改善箇所説明図

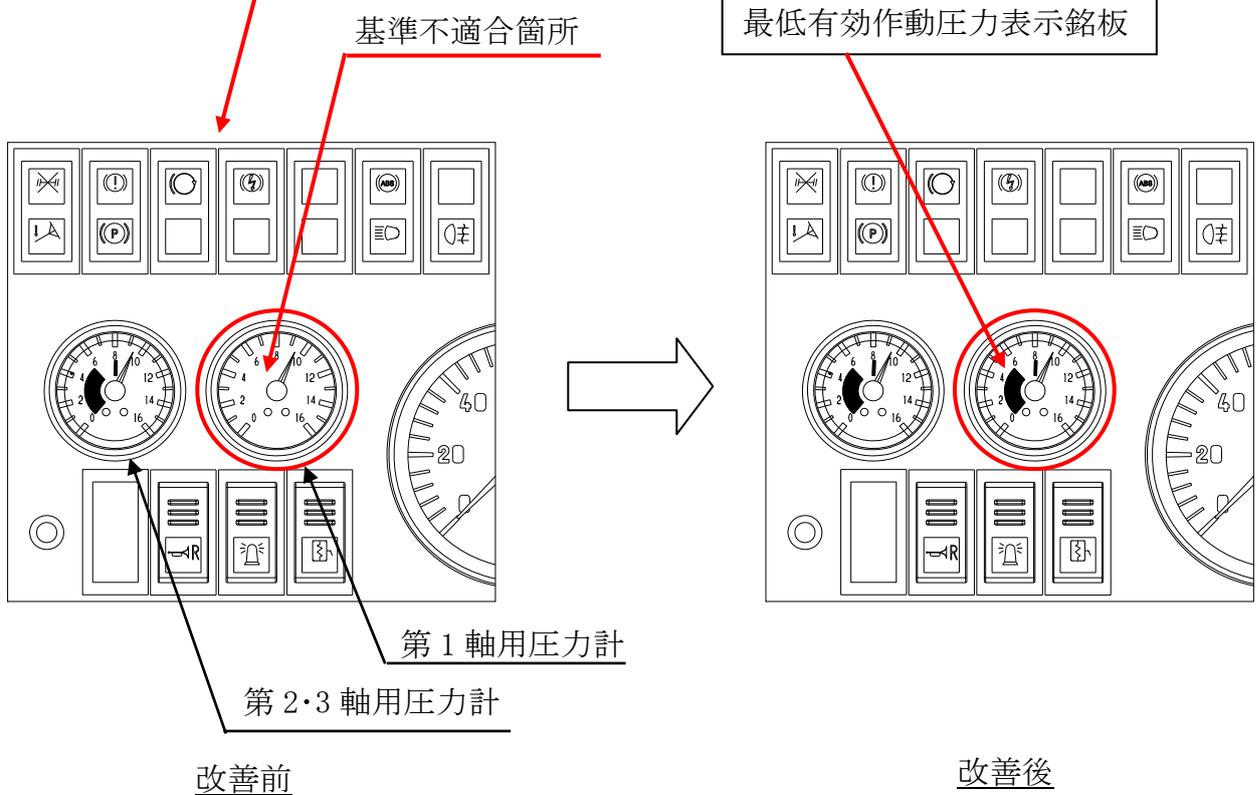
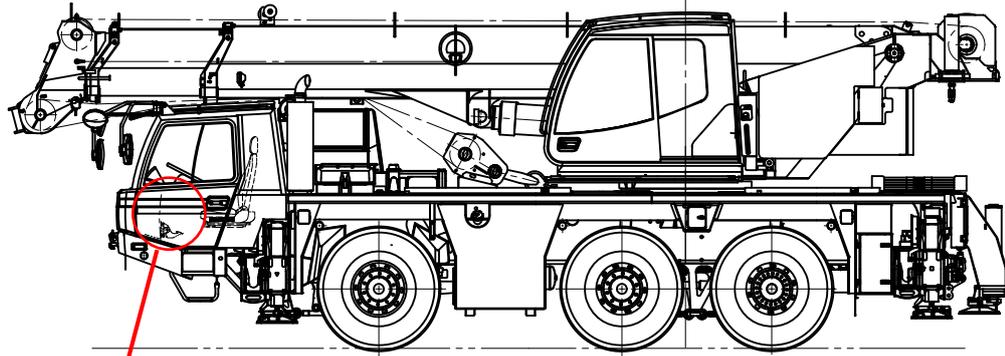
基準不適合発生箇所

運転者室内に装備される制動装置用内圧容器の圧力を表示する圧力計において、第1軸用圧力計の目盛に最低有効作動圧力が表示されていないため、道路運送車両の保安基準に適合していない。

改善の内容 全車両、第1軸用圧力計に最低有効作動圧力表示銘板を追加する。

注： は、追加する部品を示す。
